福島第一原子力発電所における地すべりの可能性について

コメント回答

耐震重要施設の周辺斜面の対応について

2023年12月26日
東京電力ホールディングス株式会社

図 施設-周辺斜面平面図

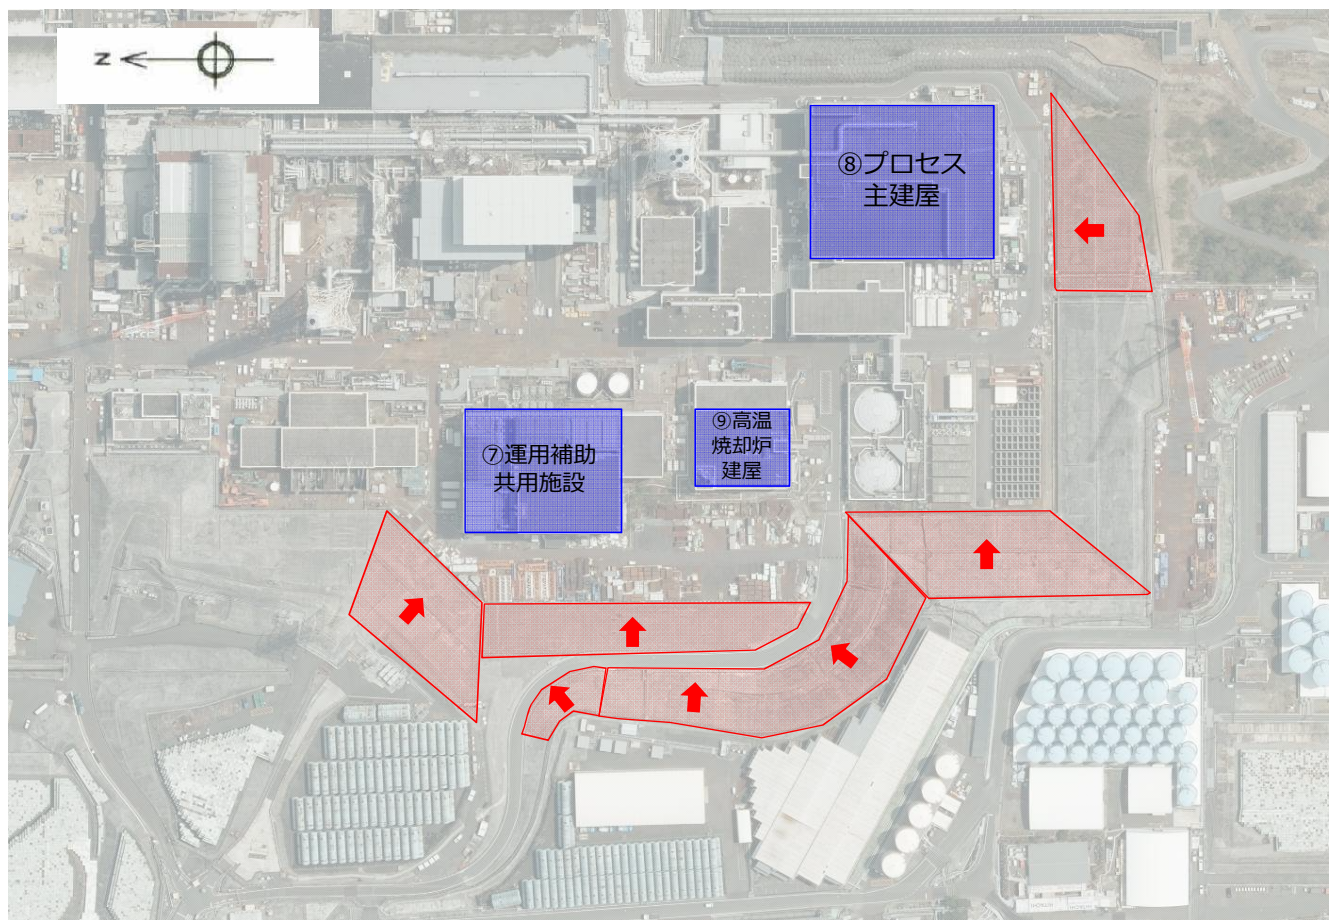
No.	実施日	指摘事項	回答内容
7	2022.12.7 技術会合	重要施設等周辺の斜面安定性に関して、Ss900 を用いた検討を実施すること。なお、現在の1Fの特徴を踏まえて、評価対象とする重要施設等を選定すること（規制庁）。	本件（福島第一原子力発電所における地すべりの可能性について）とは別途、各耐震重要施設への周辺斜面による波及影響として検討する。
8	2023.4.25 技術会合	コメントリストのNo.7について、まずは、どこが弱いか把握し、スケジュールを含めて説明してほしい（規制庁）。	【2023.6.19技術会合】 運用補助共用施設背後斜面の対応方針を説明した。
9	2023.4.25 技術会合	東京電力の資料の中に、タンクの滑動に対して要因分析を行い、恒久的な対策を検討するところがある。要因分析の内容を示してほしい。また、3.16地震の時に鉛直が水平より非常に大きかったことに対する見解を教えてください（規制庁）。	本件（福島第一原子力発電所における地すべりの可能性について）とは別途、技術会合、面談等において報告する。
10	2023.4.25 技術会合	ボーリング調査・室内試験結果について、引き続き、技術会合にて確認していく（規制庁）。	ボーリング調査、室内試験実施後、風化部物性の検討を行い、結果を報告する。
11	2023.6.19 技術会合	滞留水を貯留しているプロセス主建屋と高温焼却炉建屋（HTI建屋）については、評価対象の施設に追加して選定すること。評価対象施設の抽出課程をわかるように示すこと（規制庁）。	今回、本資料により報告
12	2023.6.19 技術会合	共用プールから使用済み燃料がなくなる時期が見通せない中で、何らかの合理的な対策を検討すべきと考える。対策工事にも軽重様々ある。今後、具体的にどのような対策工事を、どのような考え方に基づいて行うのか、技術会合で議論していきたい（規制庁）。	今回、本資料により報告

- 下図に示す⑦運用補助共用施設, ⑧プロセス主建屋, ⑨高温焼却炉建屋の周辺斜面を評価対象斜面として抽出。

※⑧プロセス主建屋, ⑨高温焼却炉建屋については, 各施設の供用期間を考慮し, 斜面对策工事は実施しないことにした。
